INFORME N° 002

S/ AUDITORÍA

**“MANIFESTACION GENERAL DE IMPACTO AMBIENTAL COMPLEJO MINERO FABRIL
SAN RAFAEL – ETAPA DE REMEDIACIÓN FASE 1”**

INFORME DE AUDITORÍA N° 02

Fig.8 – Ubicación piezómetros CMFSR. - Fuente: Elaborado por la Comisión Auditora a partir de la información que consta en el Informe Gráfico Número IF-2020-47483297-APN-GASNYA#CNEA.

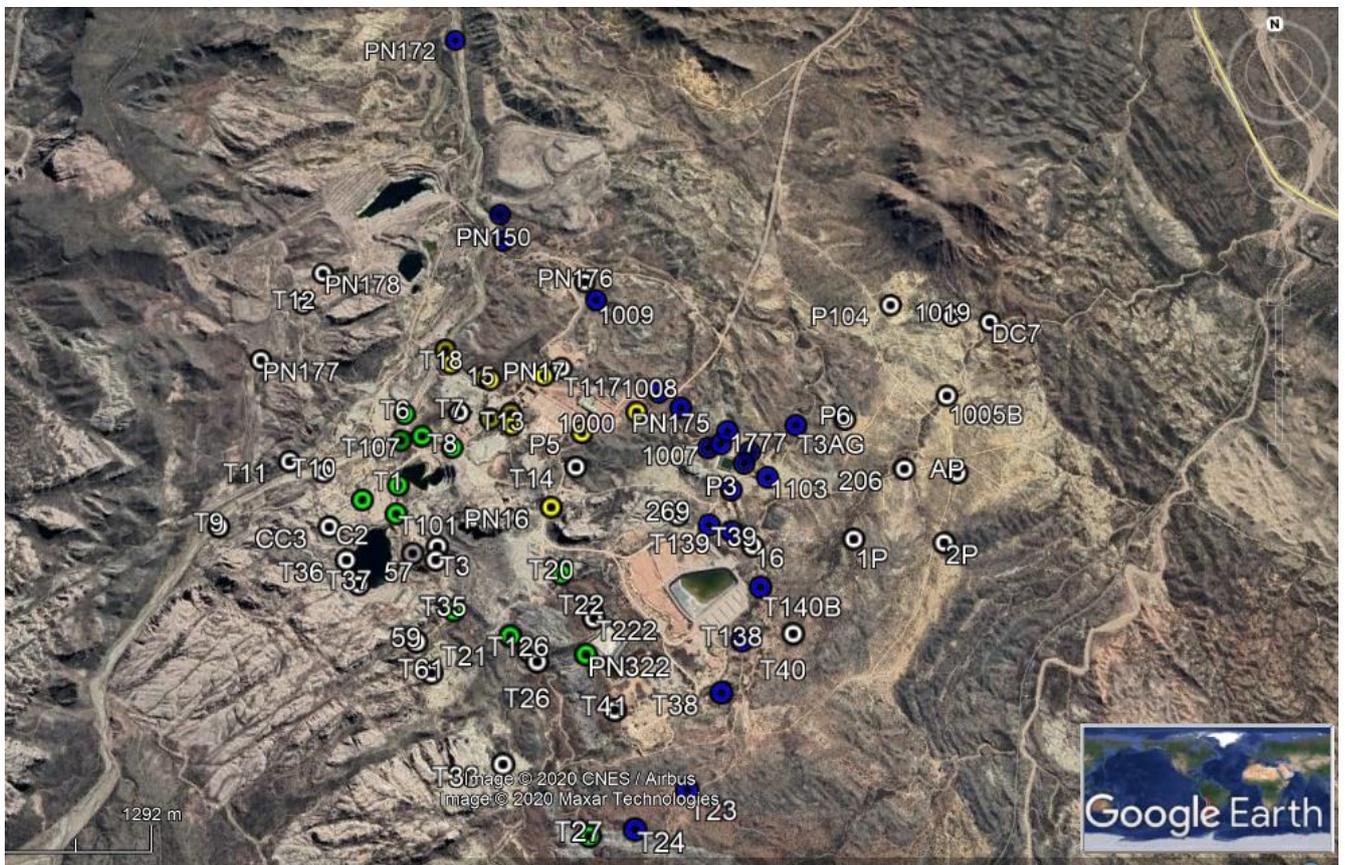
La información obtenida luego de volcar los puntos georeferenciados a imágenes satelitales permitirá confeccionar un Plan de Monitoreo.

Fig.9 – Mejora realizada en la Pileta de Contención de la Planta de Neutralización.

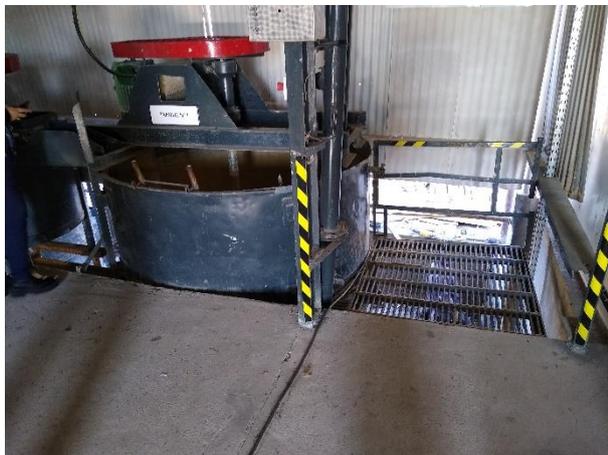
En la última inspección realizada a la CNEA el Sub-Gerente informó a los auditores que la ARN solicitó la realización de mejoras en la pileta de contención de la Planta de Neutralización, las consistieron en un aumento de su volumen, obra que está en ejecución. Se realizó un registro fotográfico que consta en la Figura 9.
